REGISTRE AMMERSCHWIHR – REPONSES DU MAITRE D'OUVRAGE AUX CONTRIBUTIONS

Réponses CCVK couleur bleue – Avis de la Commission couleur verte

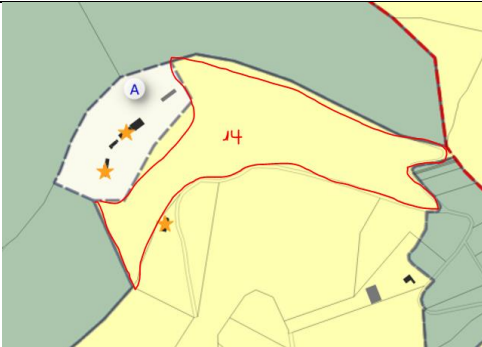
NUMERO	VILLE	SECTION	PARCELLE	Contribution	
1	AMMERSCHWIHR	4 5	119 120	Le requérant demande le reclassement de ses parcelles en constructible. Justifications données en annexe.	
	Rue de la gare			Les parcelles 119 et 120 sont toutes 2 situées en zone d'assainissement non collectif. Les zones AU d'Ammerschihr sont calibrées en lien avec la répartition de logements définis dans le PADD. La commune ne peut ouvrir de nouveaux secteurs. Intégrer ces parcelles dans la zone du Birgele remettrait en cause l'aménagement d'ensemble défini par l'OAP et l'aménagement serait plus coûteux. Avis défavorable.	
				La Commission s'accorde avec la réponse apportée par la CCVK. Avis défavorable.	
2	AMMERSCHWIHR	22		Les requérants ont remis un courrier concernant la future zone Ubr. Ils estiment que le risque n'est pas quantifié dans le rapport justificatif et que l'onglet 6 (dans le règlement écrit) est manquant (page 41). Ainsi ils demandent de reclasser cette zone en UB.

Rue du tir		Lien avec C52 R15	La création de la zone UBr est une réponse à la réserve 6 des services de l'Etat qui demandent de <i>Caractériser l'intensité de l'aléa de coulées d'eaux boueuses à Ammerschihr</i> . La Collectivité a travaillé de concert avec les services de Rivières de Haute Alsace sur cette question. La zone UBr n'est pas une zone inconstructible. La constructibilité y est conditionnée afin de limiter l'exposition des futures constructions aux coulées d'eau boueuse. Il s'agit de règles de « bon sens » comme la construction d'un niveau de plancher au-dessus d'une certaine cote et l'interdiction de réaliser des caves. Avis défavorable.	
				Il n'y a pas de raison pour remettre en cause les études de risques, ainsi, la Commission s'accorde avec la réponse apportée par la CCVK. Avis défavorable.	
3	KBV	10	1 à 25	Les requérants demandent que la zone AP en section 10 soit reclassée en constructible vu qu'une dizaine de maisons y sont déjà présentes.

Rubenhagel			Le site proposé est déconnecté du tissu urbain principal. La RD 415 marque une rupture physique forte. Le site n'est pas équipé par des réseaux d'eau potable public. Avis défavorable.

<p>La Commission s'accorde avec la réponse donnée par la CCVK. La contribution fait notamment état d'une demande de modification de la zone AP sur laquelle sont situées les parcelles mentionnées. Nous tenons à préciser que les extensions du bâti existant à destination d'habitation ou d'hébergement sont autorisées dans la limite de 30 %. Avis défavorable.</p>	
4	KBV	7	30	Les requérants demandent le rétablissement de la zone UB de leur fond de jardin qui vient de passer en N.	
	Rue des acacias			<p>Afin d'assurer une égalité de traitement pour les fonds de jardin situés le long de la Weiss, la collectivité donnera une suite favorable à cette demande.</p>	
				La Commission s'accorde avec la réponse de la CCVK, avis favorable.	
5	LABAROCHE	11	195	Le requérant demande le rétablissement en constructible de sa parcelle n°195, qui a été achetée et rémunérée sur la base d'un terrain constructible.
